**AVIS RELATIF À LA PROTECTION
CONTRE LES EVENTUELS EFFETS NOCIFS ET NUISANCES
PROVOQUÉS PAR LES RAYONNEMENTS NON IONISANTS
GÉNÉRÉS PAR DES ANTENNES ÉMETTRICES STATIONNAIRES**

Commune : BELOEIL - Exploitant : PROXIMUS

Référence exploitant : 69BCP_01

Rapport n° 4491 / 2023

Figure 2 : Vue en plan des installations d'antennes dans un rayon de 300 mètres autour de l'installation faisant l'objet de la demande d'avis

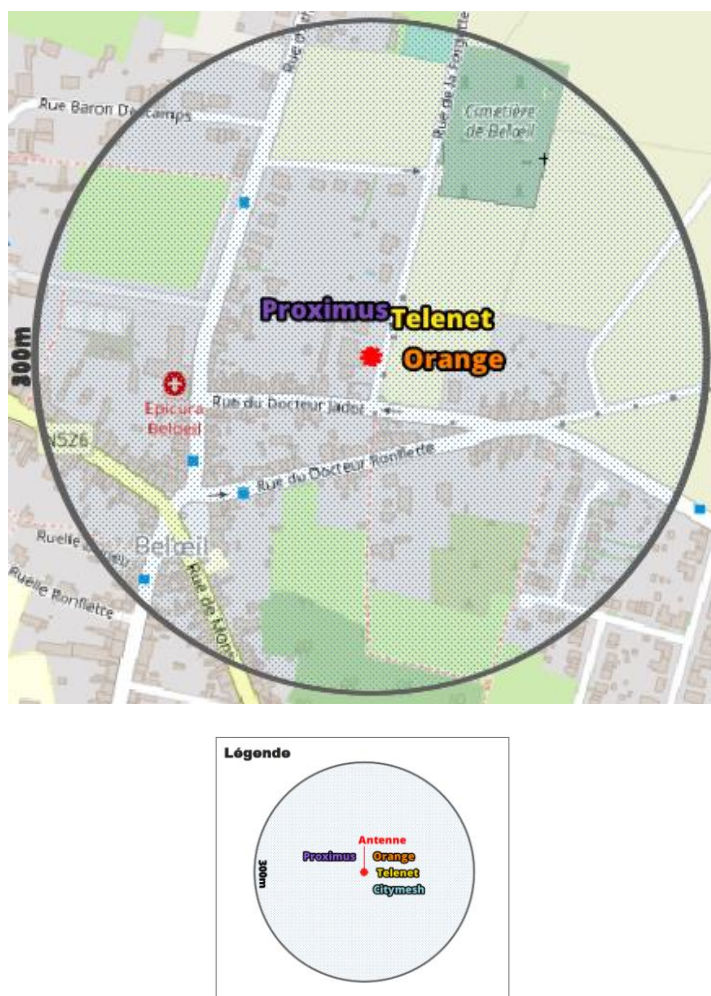
Compte tenu du nombre d'installations localisées dans la figure 2, il apparaît que l'intensité du rayonnement électromagnétique généré, dans les lieux de séjour situés à proximité de l'installation référencée dans le paragraphe 2, par l'ensemble des antennes émettrices stationnaires de l'ensemble des exploitants du même site d'antennes émettrices stationnaires respecte la limite fixée à l'article 4, § 2 du décret.
